第2回近江八幡市下豊浦 地区説明会
(平成26年1月18日)
滋賀県流域治水政策室

「滋賀県流域治水の推進に関する 条例案」について

前回説明会でいただいた 意見項目

地先の安全度マップ(200年確率 最大浸水深図)

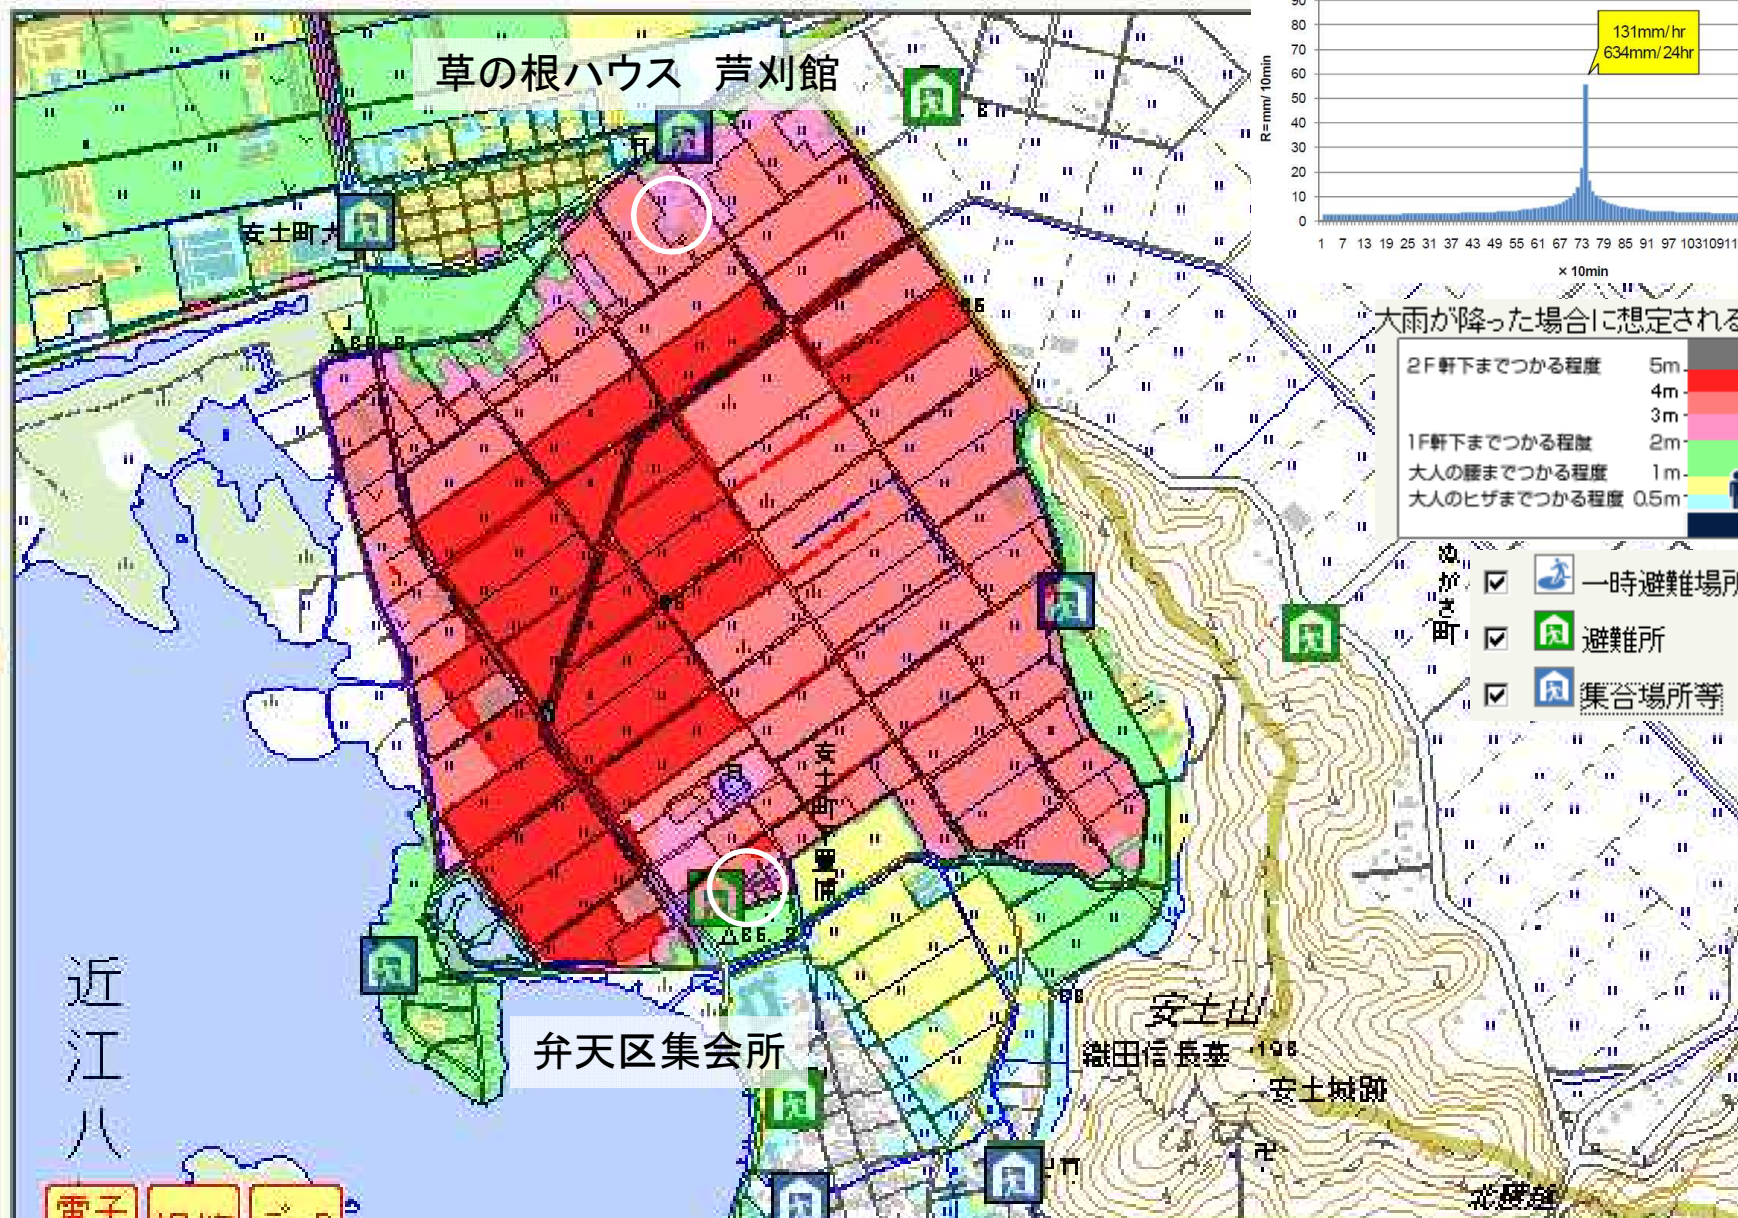
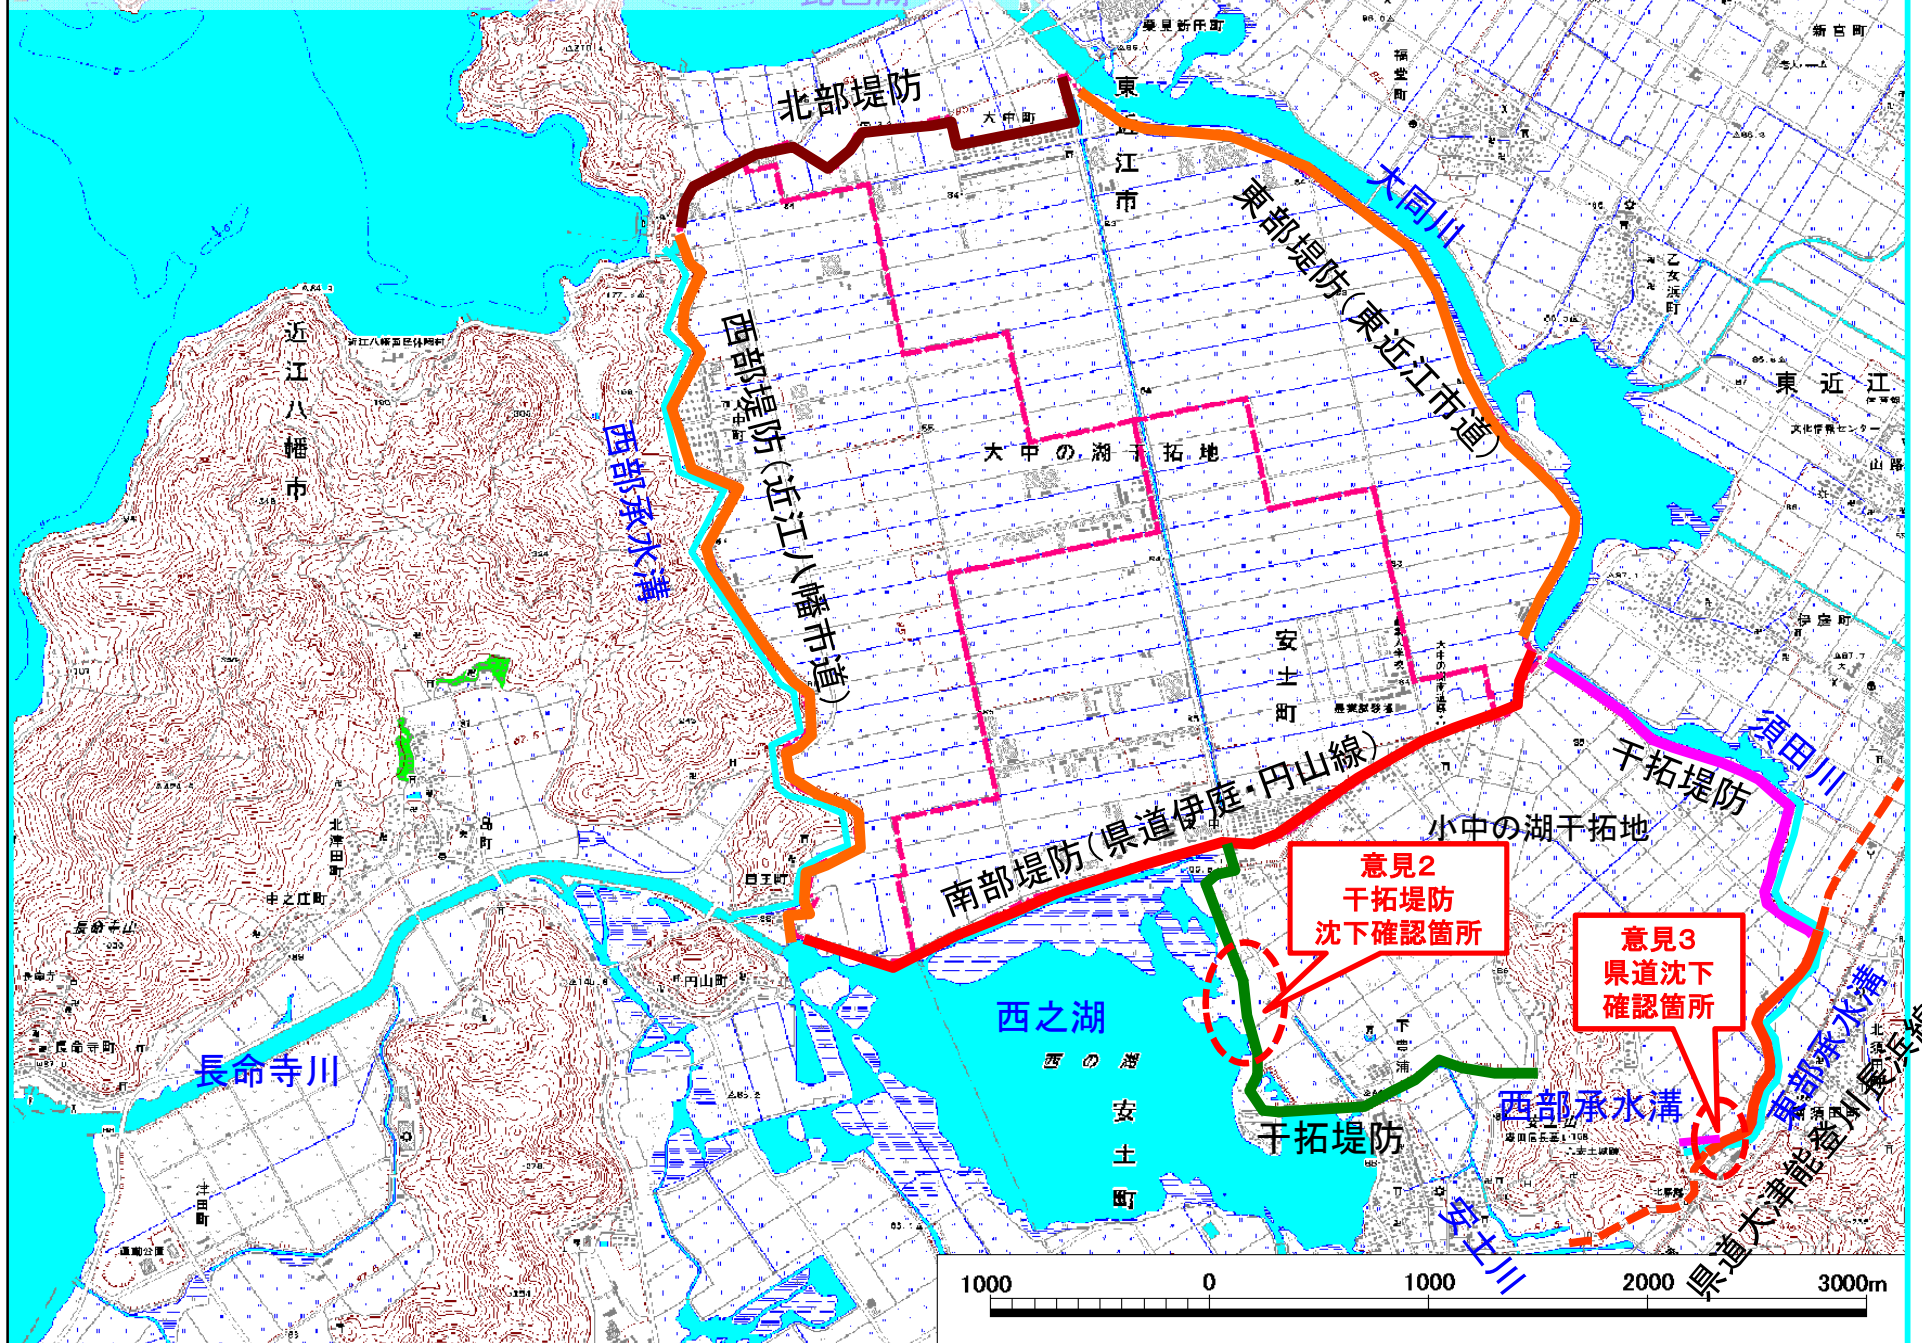
条例は、1/200降雨への対応であることから、干拓地の排水ポンプを県の負担により1/10から1/200に機能強化されたい。

1. 干拓地の排水能力については、基本的に10年確率降雨に対する施設能力の整備ですが、増強の可能性については、地域の実情に応じて、今後関係機関や地域の皆さんと研究してまいりたいと考えています。
2. なお、施設の整備水準を上回る洪水に対しては、水害に強い地域づくり協議会により、住民の皆さんと一緒に地域特性に応じた減災対策に取り組んでまいります。
